DODATEK Č. 1

**„Dokončení stavebních úprav v hale stolního tenisu Víceúčelové
sportovní haly Hodonín“**

ZMĚNOVÝ LIST

„Doplnění čidel a krytů VZT a zajištění souladu s PBR“

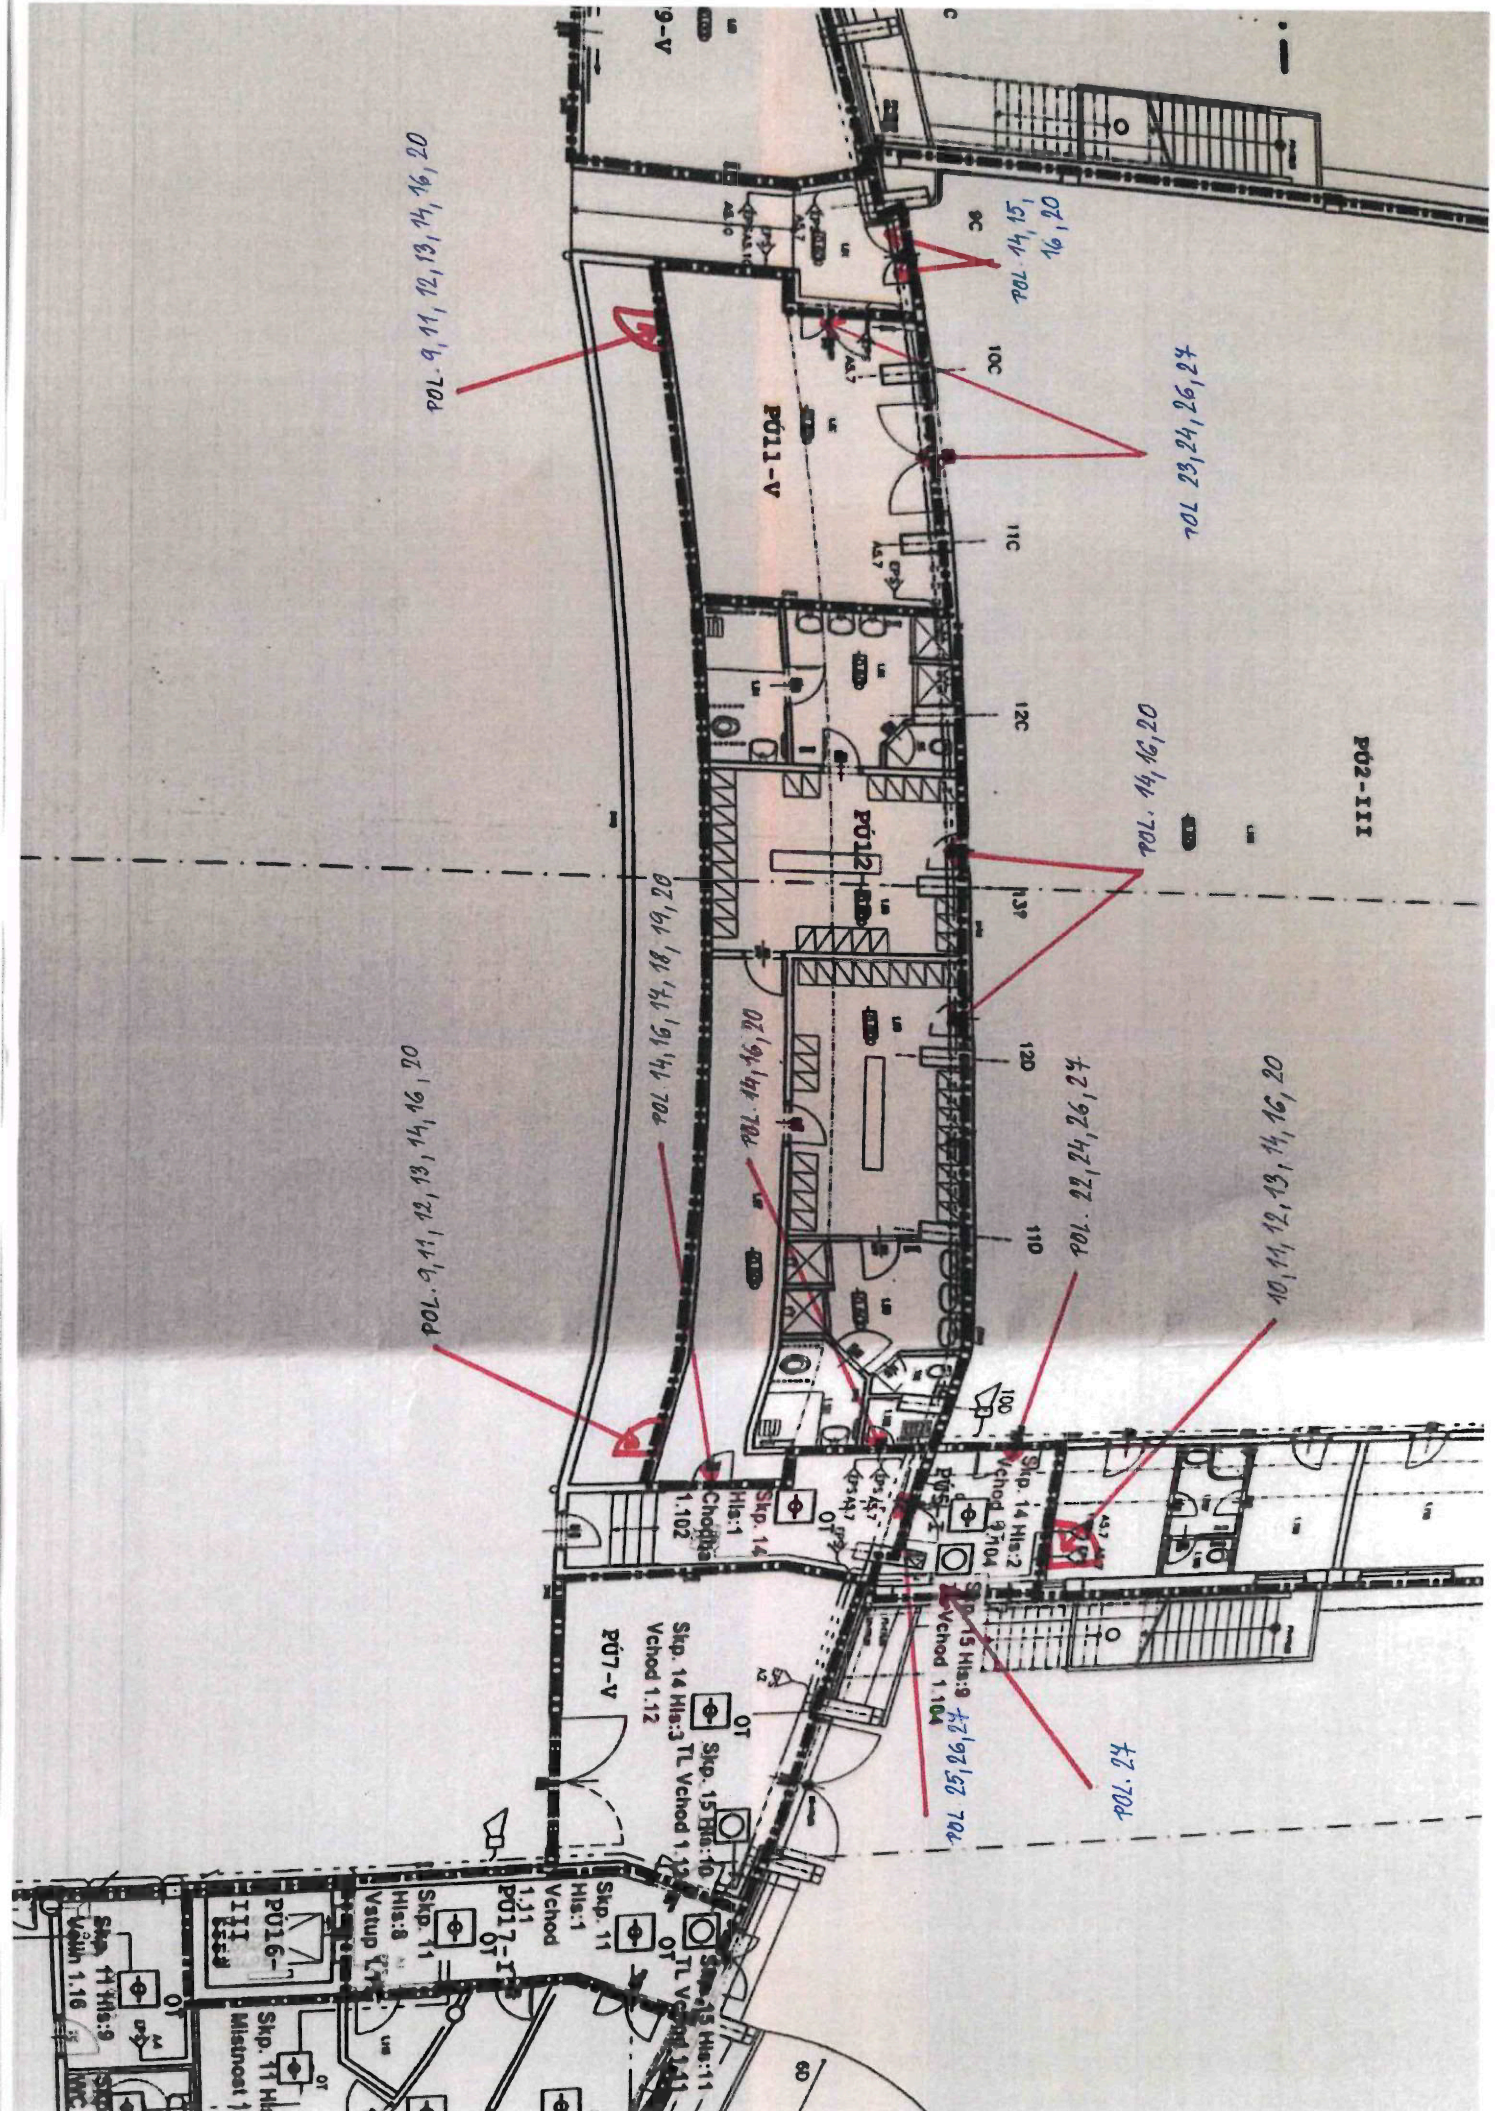
Díl 766 Konstrukce truhlářské (viz Příloha č.3 Schéma doplnění truhlářských a zámečnických výrobků)

- 4.1.3. Doplnění 3 ks protipožárních interiérových dveří (vč. kování a montáže), 1 ks do kanceláře a 2 ks do prostoru pod tribunou, které nebyly součástí původního stavu a jedná se o jiný požární úsek
- 4.1.4. Doplnění 9 ks samozavíračů na stávající interiérové dveře a 1 ks koordinátora zavírání pro dvoukřídlové dveře, které nebyly součástí původního stavu a na nové interiérové protipožární dveře vč. montáže
- 4.1.5. Doplnění 1 ks elektronického otevírání dveří z důvodu zabezpečení přístupu cizím osobám do prostorů šaten vč. dálkového ovládání a instalace systému

Díl 76 Konstrukce zámečnické (viz Příloha č.3 Schéma doplnění truhlářských a zámečnických výrobků)

- 4.1.6. Doplnění 6 ks samozavíračů a 3 ks koordinátorů zavírání na stávající ocelové dveře, které nebyly součástí původního stavu
- 4.1.7. Výměna 1 ks nefunkčního panikového kování na ocelových dveřích
- 4.1.8. Provedení kontroly provozuschopností a revize

- Část PU je poškozena – nefunkční.
- PU nejsou opatřeny samouzavíracím zařízením.
- Oproti PBŘ byly zřízeny další dveřní otvory bez instalace PU
 - . mezi vstupní chodbou a kanceláří
 - . mezi nářad'ovnou a přilehlým prostorem
 - . mezi šatnou a přilehlým prostorem

V rámci zajištění souladu s PBŘ dle původního návrhu je nutné doplnit samozavírače na dveře oddělující jednotlivé požární úseky a dále zajistit výměnu dveřních křidel bez požární odolnosti za dveře s požární odolností dle požadavku PBŘ.
